'T GROENE WAASLAND

GEPLANDE MERCATORKNOOP IS NU AL ACHTERHAALD !

D O S S I E R M E R C A T O R K N O O P 2 0 2 0

T I E N J A A R O U D E P L A N ' M E R C A T O R K N O O P ' I S A C H T E R H A A L D S I N T - N I K L A A S - O O S T V E R D I E N T V E E L B E T E R

Zo stelde het Agentschap Wegen en Verkeer de Mercatorknoep ruim tien jaar geleden voor.

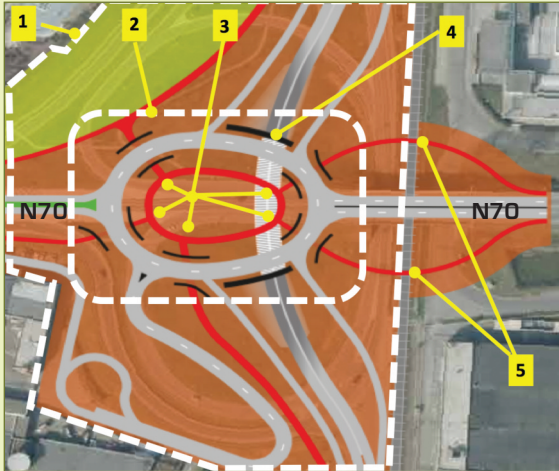
Men volgt het **betonstop-principe** niet. De Mercatorknoep bevat veel beton, overbodige bruggen en tunnels. Het ontwerp is een enorme ruimteverspilling. Het is een banaal, dom, technisch wegverhaal dat alles wegmaait. Omgevingskwaliteit voor de buurt komt er niet.

Men volgt het **stop-beginsel** niet: eerst ontwerpen voor stappers, dan trappers, dan openbaar vervoer en daarna privévervoer (auto). Hier gebeurt het omgekeerde. Men doet niets voor de voetganger, iets voor de fiets en niets voor openbaar vervoer en dus niets voor de zorg voor de overstap.

Compact kruispunt R42/N70

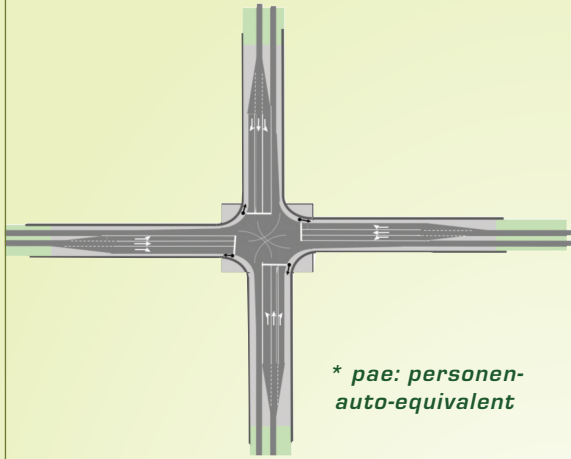
Compact knooppunt R42/N70 door bundeling naast en boven spoorlijn

Er komt vijf hectare vrij voor kwaliteitsvolle herbestemming

Zo maak je ruimte vrij voor bijvoorbeeld groen, water, ruimte, vastgoed: bouw een compact knooppunt naast en boven de spoorlijn. Of steek dat alles onder de grond.

- Boven en naast spoorlijn
- Ontwerpsnelheid 50 km/h
- Eén opstelstrook per richting
- Lichtenregeling
- Tot 1.500 pae* aanvoer / tak / uur
- Geen voetgangers en fietsers
- Akoestisch afgeschermd
- Te onderzoeken: ondergrondse variante

Compact: 40 x 40 m = 1.600 m² of 0,16 ha
(vergelijk met AWW-ontwerp met 1,3 ha)

Een compact kruispunt heeft achtmaal minder ruimte nodig dan de megarotonde in het oorspronkelijke ontwerp. Het kan tot 6.000 voertuigen per uur verwerken...
